RAPPORT FINAL D'INSTRUCTION

**PROJET D'ARRÊTÉ PRÉFECTORAL COMPLÉMENTAIRE relatif à la modification des conditions d'exploitation
de la carrière Les Sablières de Guadeloupe Exploitation (SGE)
Située à Rivière-sens sur la commune de Gourbeyre**

Mémoire réponse à l'arrêté de mise en demeure du 30 mai 2024 et porter à connaissance (PAC) du 19 février 2025 concernant l'installation d'un convoyeur, optimisation des pistes d'exploitation et des stocks de terres de découverte.

Figure 34 : Localisation des points particuliers traités sur la zone d'extraction (ANTEA Group – juin 2024)

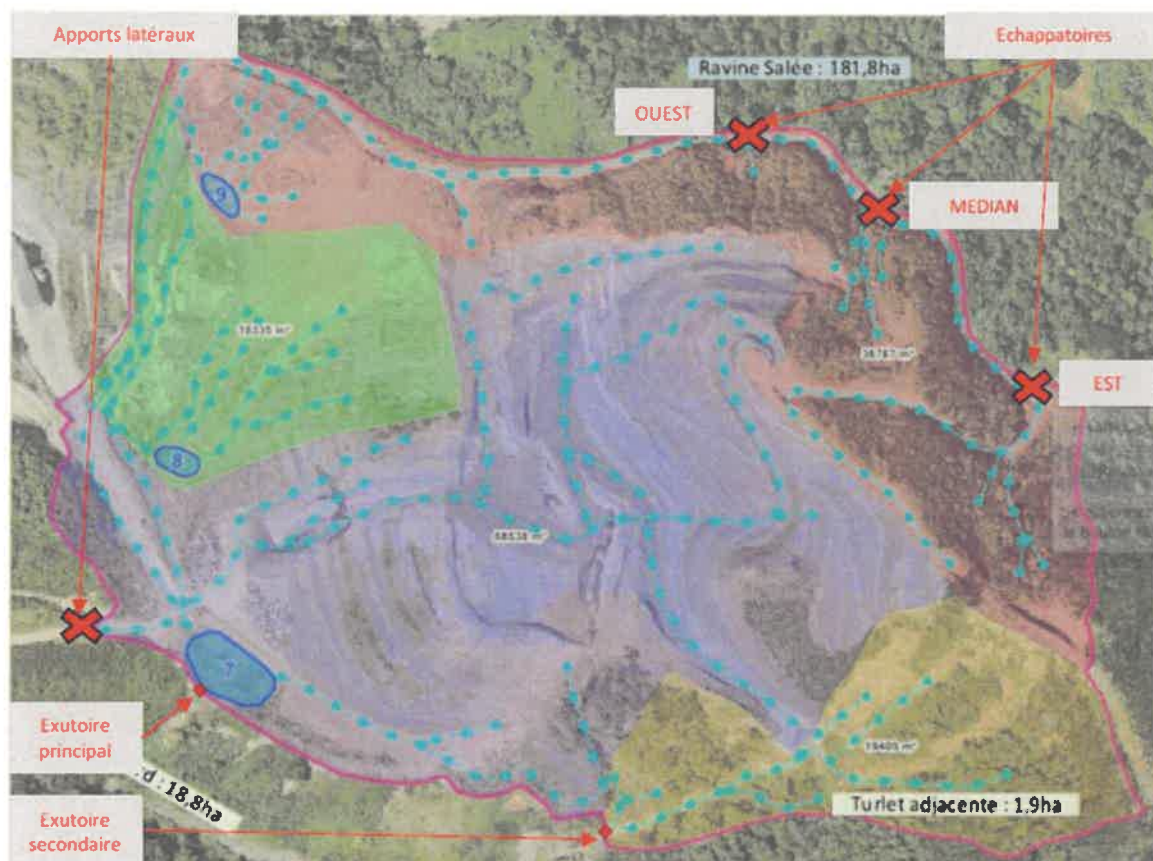
L'analyse des interprétations du relevé LIDAR de mars 2024 fournies par SGE a permis d'établir les cheminements hydrauliques préférentiels et d'identifier certains points particuliers (c.f annexe 5)

L'obstruction définitive préconisée par les échappatoires déjà cités conduira à soustraire 1.3 % du bassin versant de la ravine salée.

L'inspection note que l'obstruction définitive des échappatoires (cf. annexe 5) conduira à soustraire 1.3 % du bassin versant de la ravine salée, soit une contribution très faible.

L'exploitant devra justifier, au moyen d'une étude géotechnique, que les travaux d'obturation des zones de connexion entre la carrière et la ravine Salée, désignées comme « échappatoires » dans le rapport n° 130906, version B, du 18 juillet 2024, réalisé par le bureau d'études Antéa Group permettent d'assurer un ouvrage stable, résistant aux intempéries, et ce en toute circonstance, y compris en cas de fortes précipitations.
